改善箇所説明図

窓ふき器モータ制御装置電気基板

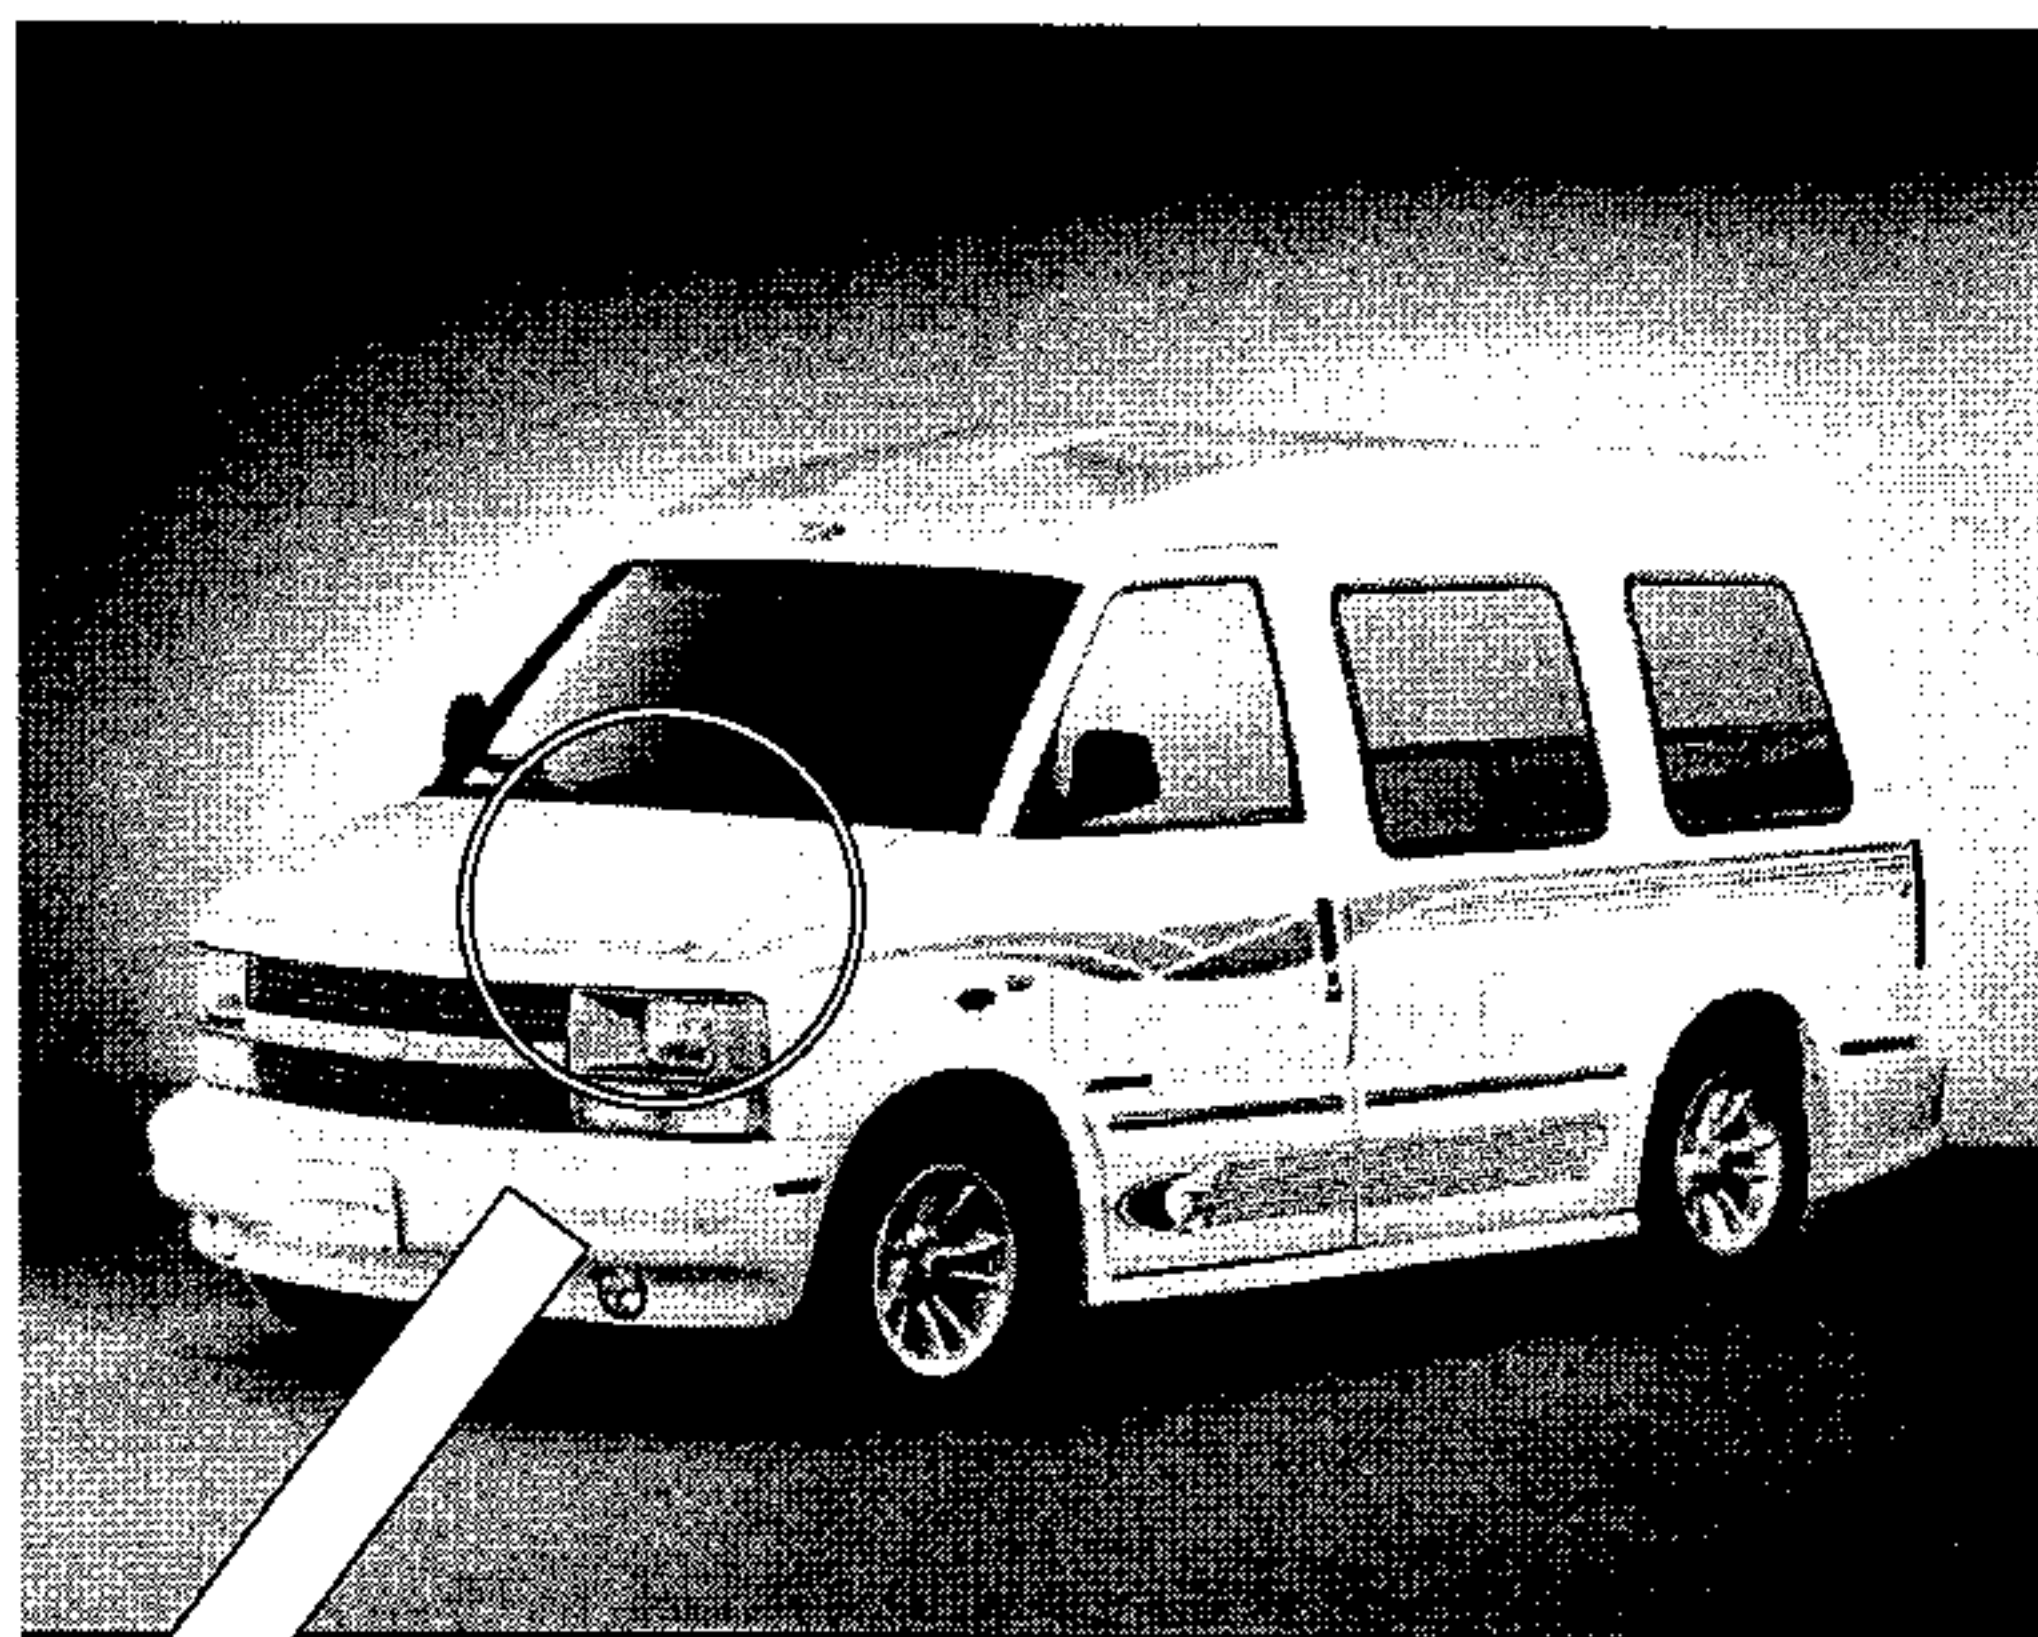
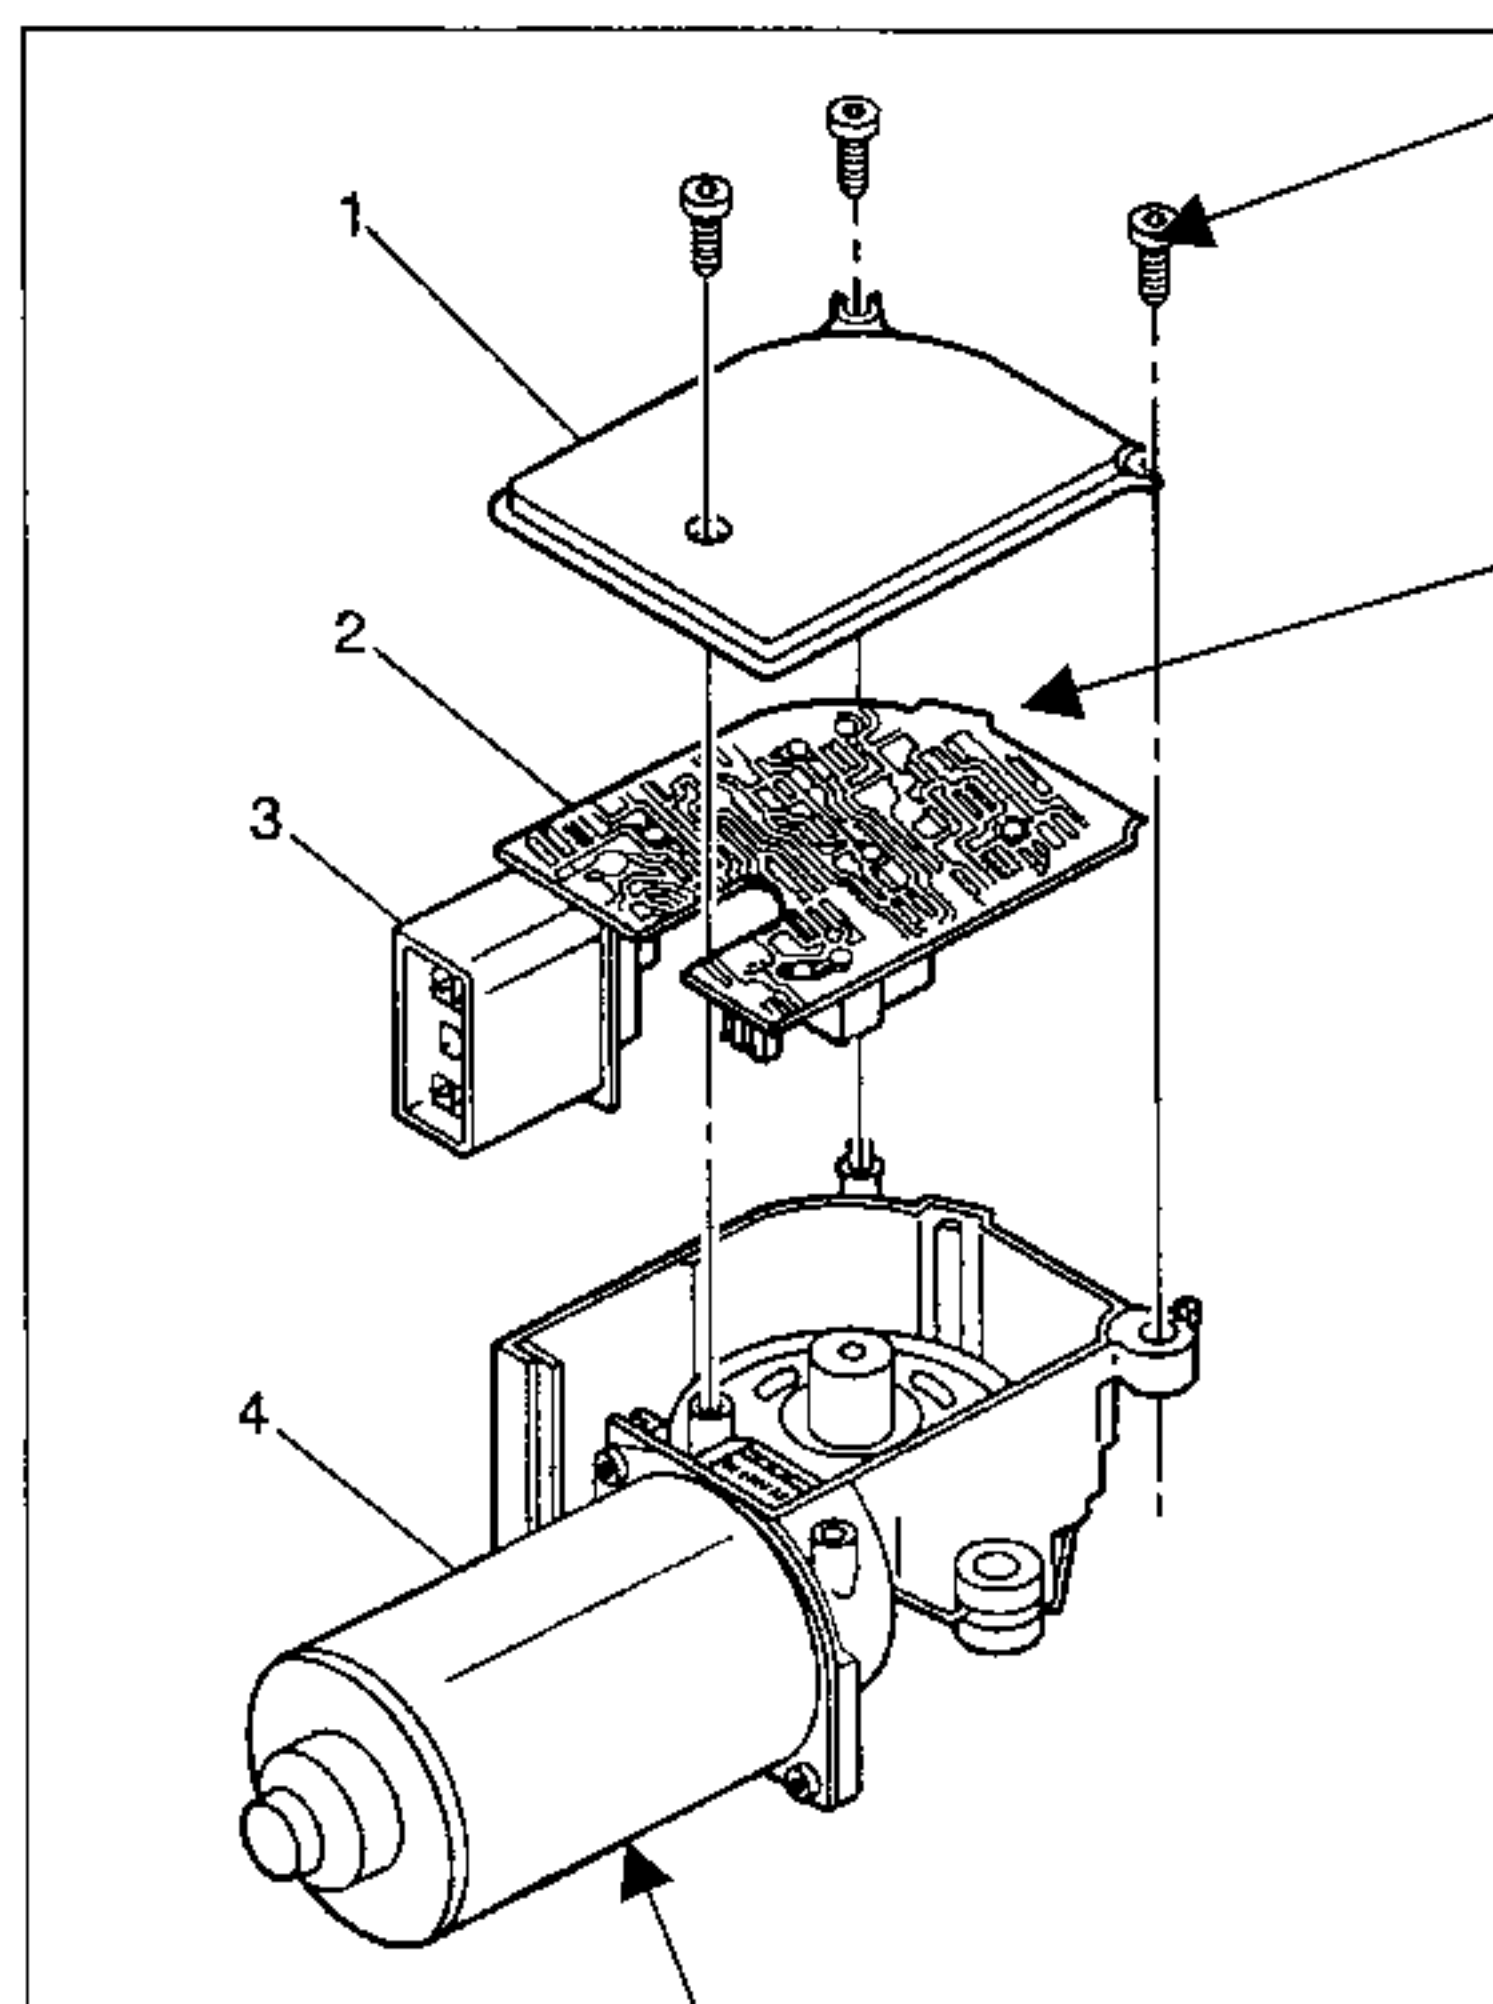
基準不適合発生箇所

窓拭き器において、ブレードを作動させるモータを制御する電気基板のハンダ付けが不適切なため、そのままの状態で使用を続けると、当該ハンダ部に亀裂が生じ、最悪の場合、当該窓拭き器が作動しないおそれがある。

〈改善内容〉

全車両、当該電気基板を良品と交換する。
